双波片光纤耦合头 | R2 方向修正

FC2A · 独立转接件加工审核图

FC2 / r1 · 毫米 · 2026-10-06 · CAD 审核，无实物装配验证

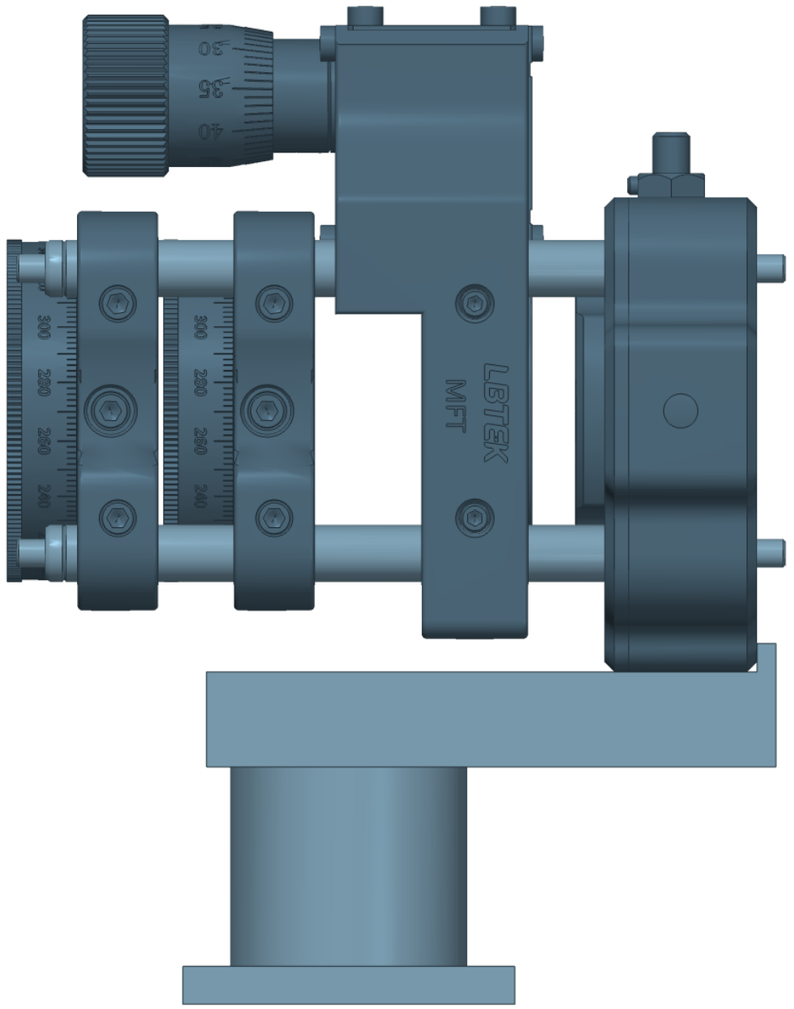
波片已移到耦合头 -Y 自由空间一侧；安装柱中心与 62.5 mm 光高不变

出光顺序：

耦合机械口 → 近端波片 → 远端波片

入光顺序相反。

机械参考口：Y = 33.45 mm

近端波片：Y = -9.70 mm

远端波片：Y = -26.20 mm

三个参考面均在 Z = 62.50 mm。

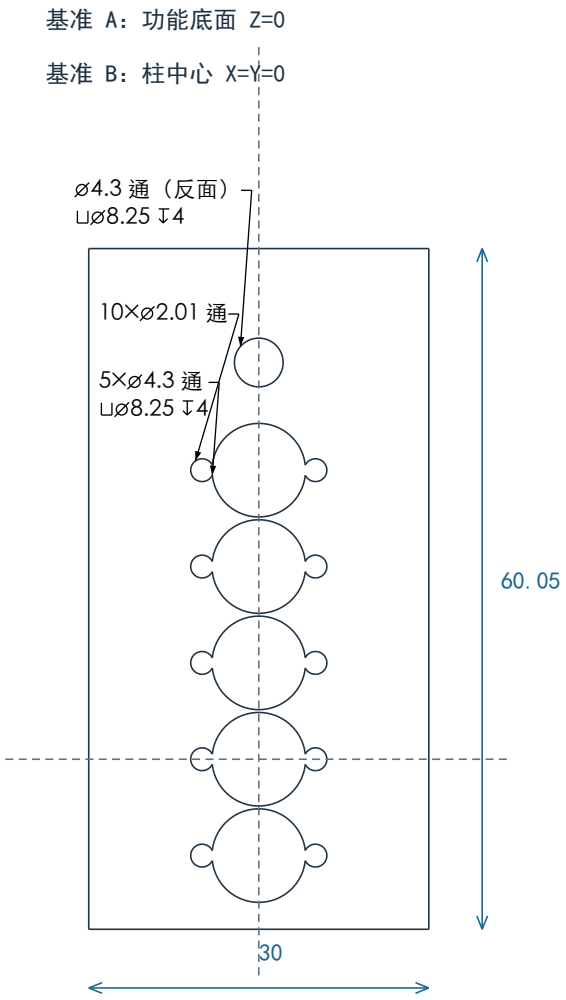
两片 CRM-1AS 与四根 MOP-75 改安装侧；现有 H25 柱、FC2A、XY 及 MFT 不变。

本页为真实 CAD 侧视；光学片仍为 0.1 mm 几何占位，不能据此确定实物片厚或采购型号。

移动组变换：X′ = -X，Y′ = 40 - Y，Z′ = Z（绕 Z 旋转 180°）。

近端波片框架：Y = -12.10 ~ -3.60 mm；远端框架：-28.60 ~ -20.10 mm。

两波片组之间名义轴向净距 0.60 mm；近端波片与 MFT 最近紧固件轴向净距 0.60 mm。

四根笼杆本体：Y = -32.00 ~ +43.00 mm；75 mm 长度保留。

笼杆覆盖两个波片架厚度，并到达 XY 后侧；端部附件范围 Y = -35.00 ~ +46.00 mm。
